AÐALSKIPULAG REYKJAVÍKUR 2010-2030

**Stækkun hafnarsvæðis (H4)
Landfyllingar við Klettagarða og Skarfabakka-Kleppsbakka**

Tillaga að breytingu á aðalskipulagi

Breyting nr. 29
Nóvember 2018
Uppfært 13. desember 2018

Breyting við Skarfabakka og Klettagarða (þéttbýlisuppdráttur, mkv. 1:20.000):

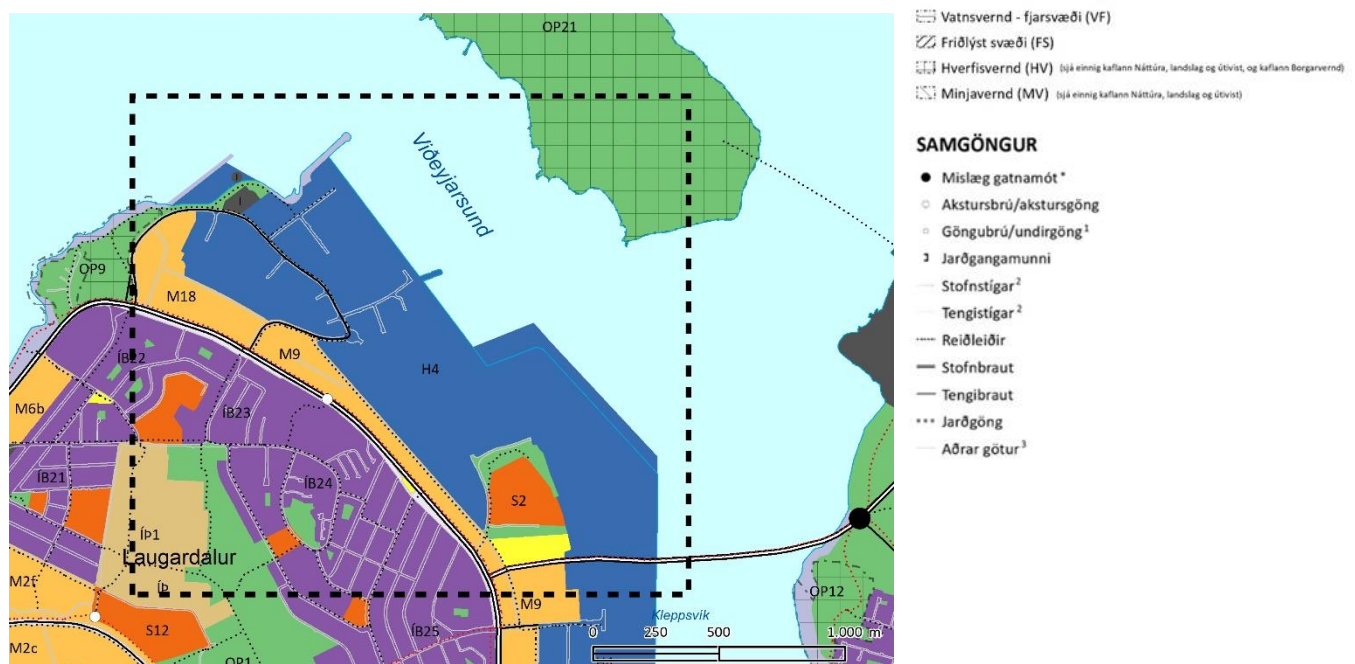
Veitur leggjast gegn breytingum á hafnarsvæðinu samkvæmt kyntri tillögu þar sem sú landfyllingin samræmist ekki þörf Veitna um aukið landsvæði til að geta sinnt kröfum um aukna hreinsun skólps til langrar framtíðar. Veitur hafa komið þessum sjónarmiði á framfæri við Reykjavíkurborg og Faxaflóahafnir og telja að afmörkun sem fram kemur í samþykktu deiliskipulagi Klettasvæðis styrki enn fremur tilkall Veitna til svæðisins.

Landfyllingin, eins og hún er teiknuð upp í tillögu að nýrri aðalskipulagsbreytingu, fer yfir sjólagirnir Veitna frá hreinsistöðinni og þarf að skoða vel efnisval og burðargetu lagna áður en landfyllingin er heimiluð. Þetta hefur ekki verið skoðað og ekki hefur heldur verið skoðað hvert hægt er að flytja þær og hvort það gengur upp.

Veitur óska eftir auknu landrými fyrir stækkun hreinsistöðvarinnar að Klettagörðum sem hluta af fyrirhugaðri aðalskipulagsbreytingu og að afmörkun núverandi iðnaðarsvæðis í aðalskipulaginu verði stækkað sem því nemur.
